UMWELTVERTRÄGLICHKEITSPRÜFUNG

„Viergleisiger Ausbau“

SCHAFTENAU – KNOTEN RADFELD

UMWELTVERTRÄGLICHKEITSGUTACHTEN DETAILPROJEKT („Rohbaustollen Angath“) (Band 3)

Abbildung 1 Lageplan Straßenverlegung

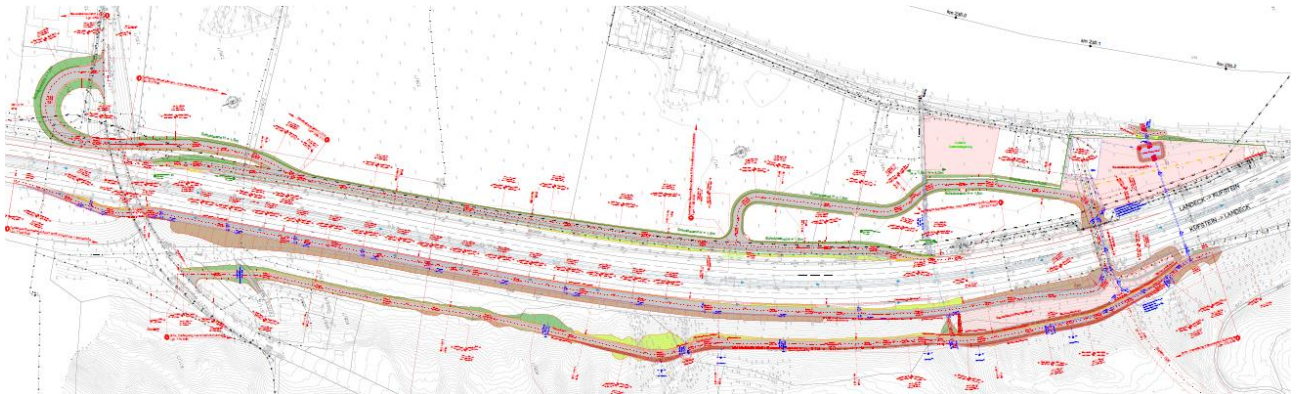
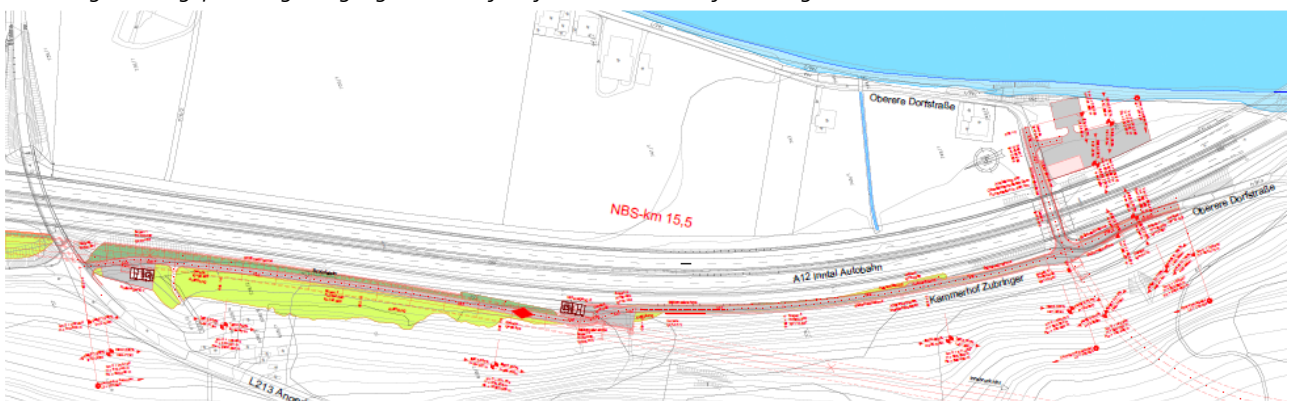
Die vorgelegte Planung entspricht den Grundlagen der RVS. Aus Sicht des Sachverständigen (ST) sind die neu geplanten bzw. geänderten Straßen vermutlich ohne besondere Gefahren für den vorgesehenen Verkehr nutzbar.

Die Straßenplanungen entsprechen nach Ansicht des Sachverständigen (ST) unter Berücksichtigung der abgeschätzten Verkehrsbedürfnisse den Anforderungen der Sicherheit, Leichtigkeit und Flüssigkeit des Verkehrs.

Aus den vorgelegten Unterlagen geht die Sicherstellung noch nicht hervor, dass die Benutzung der geplanten Zu- und Abfahrten von Bundesstraßen zu Baustellen nicht für jedermann offen steht und für die Verkehrssicherheit auf der Bundesstraße keine Nachteile zu erwarten sind. Im Einreichprojekt sind vorerst nur die straßenbaulichen Voraussetzungen dargestellt. Eine Aussage über die Sicherstellung, auf welche die Frage abzielt, ist erst nach Vorlage eines Verkehrsführungsplanes gemäß RVS für die Abwicklung des regulären und des Baustellenverkehrs auf der A12 Inntalautobahn mit Darstellung aller Absicherungen, Abschränkungen, Geschwindigkeitstrichter, etc. möglich. Dies ist auch die Voraussetzung bzw. die Planungsgrundlage zur Erlangung der behördlichen Bewilligung nach STVO.

- Erstellung eines Verkehrsführungsplanes gemäß RVS für die Abwicklung des regulären und des Baustellenverkehrs auf der A12 Inntalautobahn mit Darstellung aller Absicherungen, Abschränkungen, Geschwindigkeitstrichter, etc. zur Erlangung der behördlichen Bewilligung nach STVO
- Privatrechtliches Übereinkommen mit der ASINAG als Straßenverwalterin der A12 Inntalautobahn hinsichtlich der Erstellung der provisorischen Zu- und Abfahrten und des Umbaus der Unterführung K20.
- Privatrechtliches Übereinkommen mit der Landesstraßenverwaltung als Straßenverwalterin der L213 Angerbergstraße hinsichtlich der Baustellenzu- und -abfahrt.
- Privatrechtliches Übereinkommen mit der Gemeinde Angath als Straßenverwalterin der Oberenen Dorfstraße und des Kammerhofzubringers.
